Kópavogur- Garðabær. Kjóavellir Landsendi 31

Breyting á deiliskipulagi skv. 1. mgr. 43. gr. skipulagslaga nr. 123/2010
Erindi frá fundi skipulagsráðs nr. 152 þann 6. nóvember 2023. ONE / 23091637

TILLAGA- BREYTT DEILISKIPULAG KYNNINGARUPPDRATTUR

Tillaga - Breytt deiliskipulag: Kópavogur- Garðabær. Kjóavellir. Landsendi 31. mkv. 1:2000

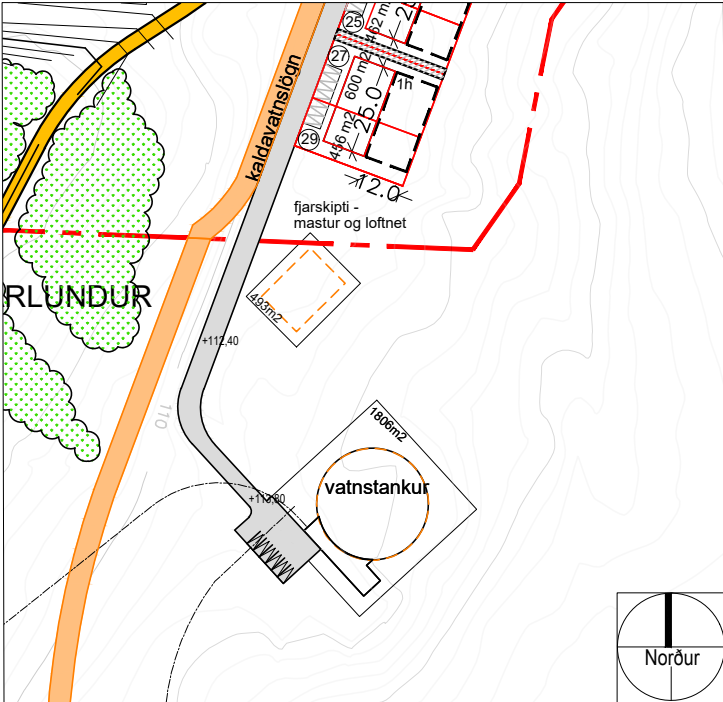
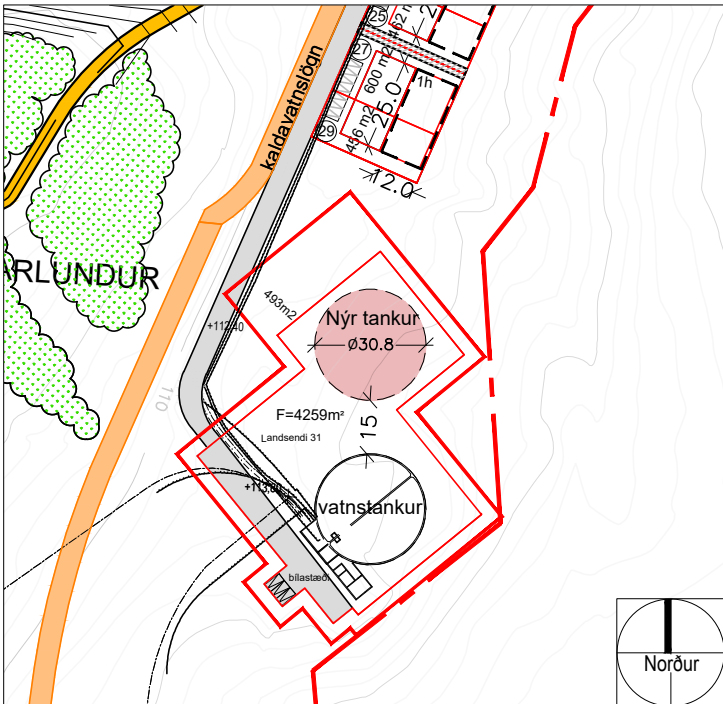
Tillaga að deiliskipulagsbreytingu: Breytingin felur í sér að komið verði fyrir nýjum byggingarreit um 38m að þvermáli fyrir nýjan 4.000m³ miðlunargeym norðan megin við núverandi vatnstank á svæði sem er að mestu leyti óhreyft og hefur verið nýtt sem hestagerði. Fyrirhugaður miðlunargeymir mun vera að sömu stærð og hæð og núverandi vatnstankur, 30.8m í þvermál og rúmar um 4.000m³. Áætlaður gólfkóti er um 114.20 (Reykjavíkurhæðakerfi). Lóð stækkar til norðvesturs um 2.125m² og mun ná 2-3 metra út fyrir fyrirhugaðar lagnir. Lóðin verður girt af með 2m hárrí mannheldri girðingu á lóðarmörkum. Núverandi aðkoma helst óbreytt frá Landsenda en fyrirkomulag bílastæða breytist. Fjarskiptamastur verður fjarlægð af gildandi deiliskipulagi en gert verður ráð fyrir lóð fyrir fjarskiptamastur í deiliskipulagi Vatnsendahlíðar. Jarðgrunnsrannsóknir hafa verið framkvæmdar af Mannvit og sýna að jarðvegsskilyrði eru nokkuð hentug fyrir fyrirhugað mannvirki þar sem frekar djúpt er á burðarhæfan botn.

Lóð fer úr 2.134m² í 4.259m².
